**ARPAT - DIREZIONE TECNICA - Settore VIA/VAS**  
Via Porpora, 22 - 50144 - Firenze

**Oggetto:** AUTOSTRADA A1 MILANO-NAPOLI - Tratta Firenze Sud/Incisa Valdarno - Commento al rapporto TECNE sull'attività di monitoraggio trimestre *Ottobre-Dicembre 2021*.

Figura 1: stazione di monitoraggio fissa A1-FS-RA-A3-02 media giornaliera PM10, confronto con la media di PTS della campagna di misura effettuata nel trimestre in esame presso la stazione A1-FS-BR-A2-01, dati IV trimestre 2021.

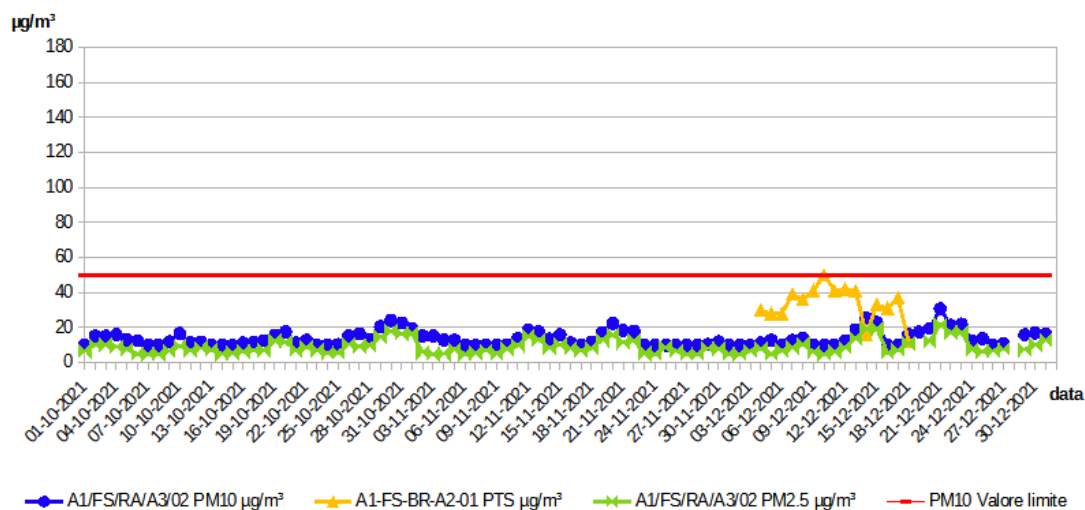
In Figura 1 è riportato il grafico delle concentrazioni di PM10 rilevate dalla stazione fissa A1-FS-RA-A3-02 insieme al relativo valore giornaliero delle concentrazioni di PTS rilevate della stazione A1-FS-BR-A2-01. Dal grafico si osserva come le concentrazioni di PTS seguono in sostanza quelle di PM10 della vicina stazione in continuo. Non emergono ulteriori osservazioni degne di nota.

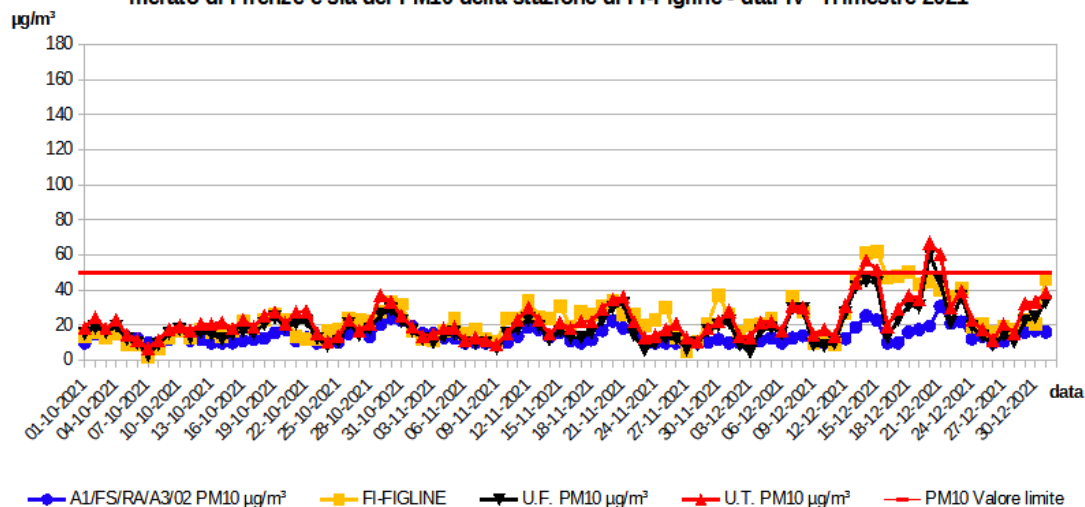
Nel grafico di Figura 2 le concentrazioni di PM10 misurate dalla stazione fissa A1-FS-RA-A3-02 sono messe in relazione con quelle di PM10 delle stazioni pubbliche prese come riferimento nell'Agglomerato di Firenze (urbane traffico FI-Gramsci, FI-Mosse, urbane fondo FI-Scandicci e FI-Bassi) e della stazione FI-Figline della Zona Valdarno Aretino e Valdichiana. Si nota come i valori di particolato della stazione A1-FS-RA-A3-02 seguono in sostanza quelli delle stazioni pubbliche.

Non emergono ulteriori osservazioni degne di nota.
